MINISTÈRE DE L'ENVIRONNEMENT, DE L'ÉNERGIE ET DE LA MER

Expertise sur le projet de réouverture du tunnel du Rove à la circulation d'eau de mer

Rapport n° 011009-01
établi par

Avril 2017

Figure 2 : Plan du projet de base d'ouvrage hydraulique

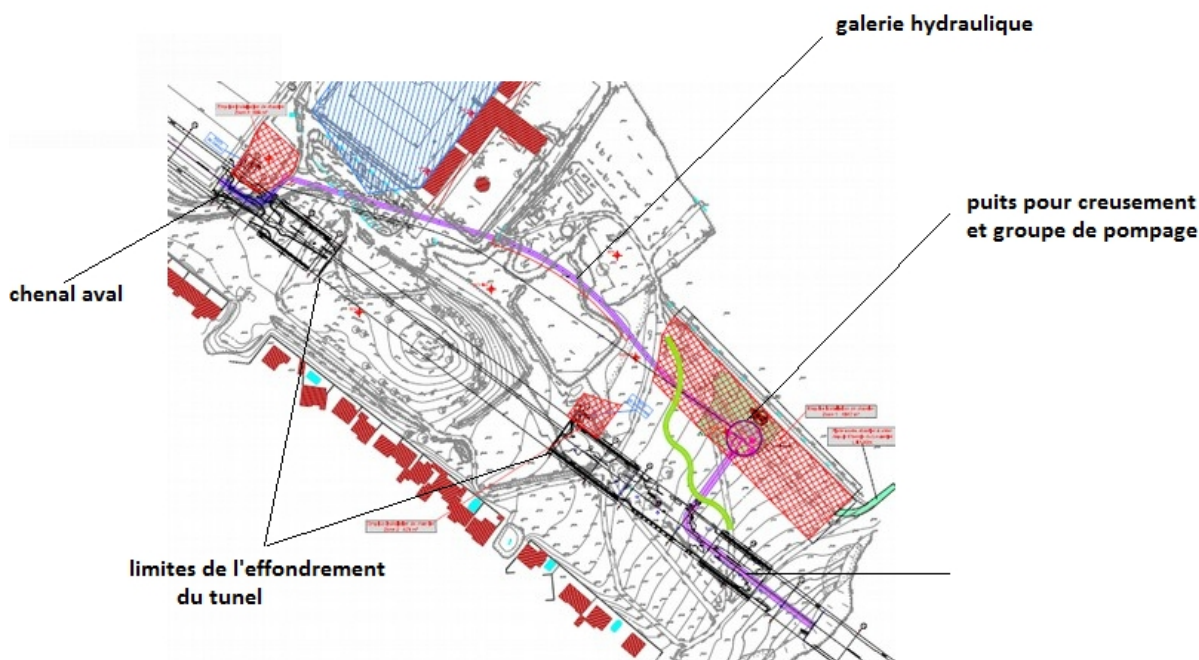
- le creusement d'une galerie hydraulique de diamètre intérieur de 2,8 m au droit de l'effondrement mais contournant celui-ci pour éviter les aléas de creusement dans un effondrement, y compris le renforcement de la voûte du tunnel aux embranchements de la galerie ;
- la réalisation d'un puits depuis la surface permettant d'une part l'amenée du tunnelier nécessaire au creusement de la galerie précitée et d'autre part l'aménagement définitif du groupe de pompage principal ;
- le prolongement de la galerie hydraulique par des chenaux amont et aval dans les zones du canal comblées de part et d'autre de l'effondrement ;
- l'installation du groupe principal de pompage pour 20 m³/s réalisée dans le puits principal.

L'estimation du projet de base s'élève à 31,4 M€ HT en valeur avril 2016.

Ce montant excédant largement le budget de 8,5 M€ HT prévu dans le contrat d'étang, le comité de pilotage a demandé au SAVN de réaliser une étude de faisabilité sur la base d'un programme modifié, avec un débit limité à 10 m³/s permettant d'envisager une galerie hydraulique traversant l'effondrement, quitte à augmenter les aléas et à réduire le confort de l'exploitation future.

Figure 3 : Plan et coupes des variantes 1 et 2 d'ouvrage hydraulique

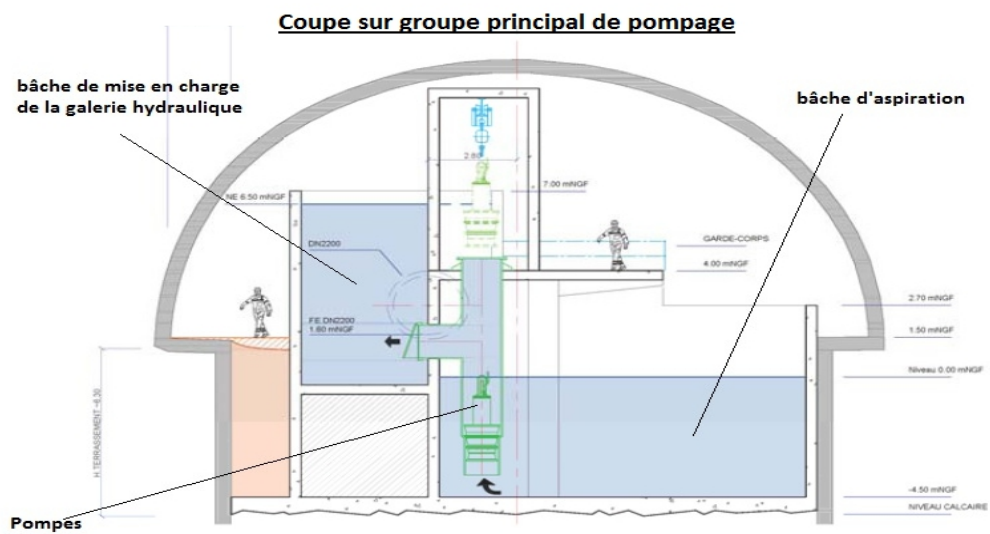
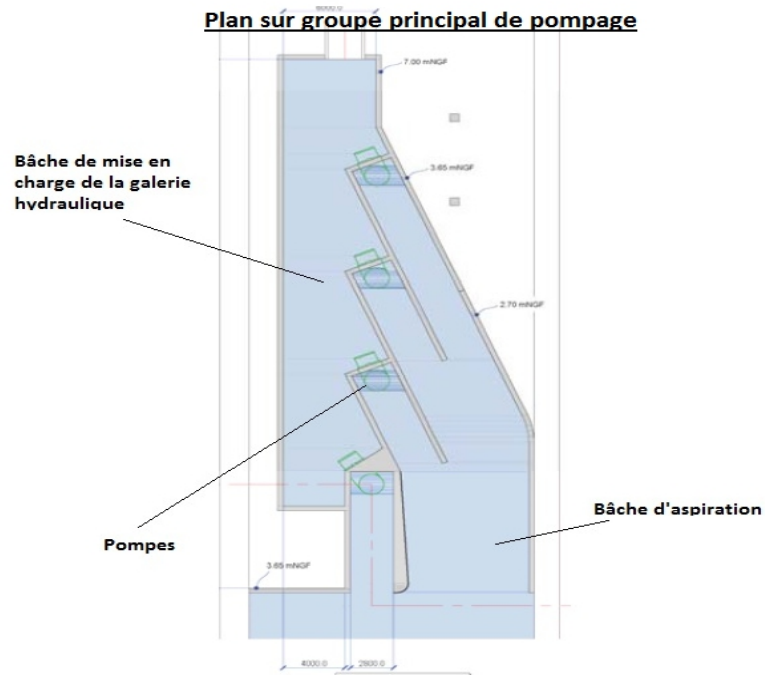
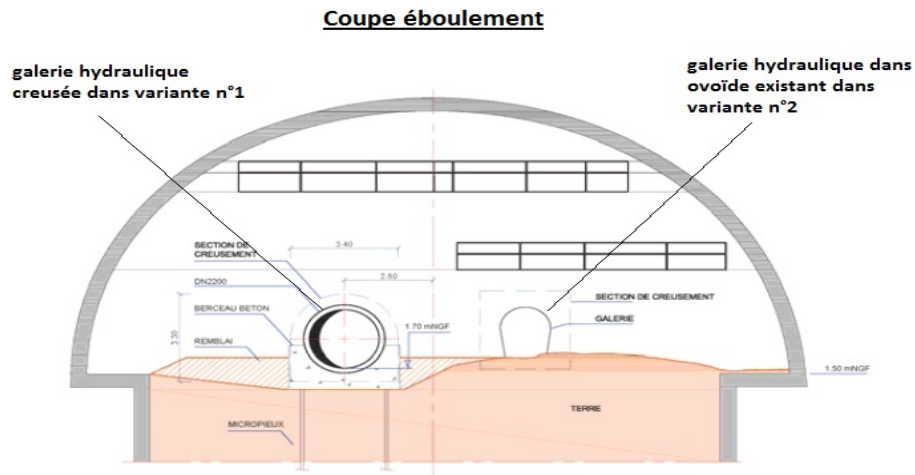
Dans les deux variantes, le puits de la solution de base est supprimé et la station principale de pompage est implantée dans le tunnel.

L'estimation de la variante n°1 s'élève à 24,9 M€ HT en valeur avril 2016 dont les 21,3 M€ HT pour les travaux cités en comité de pilotage.
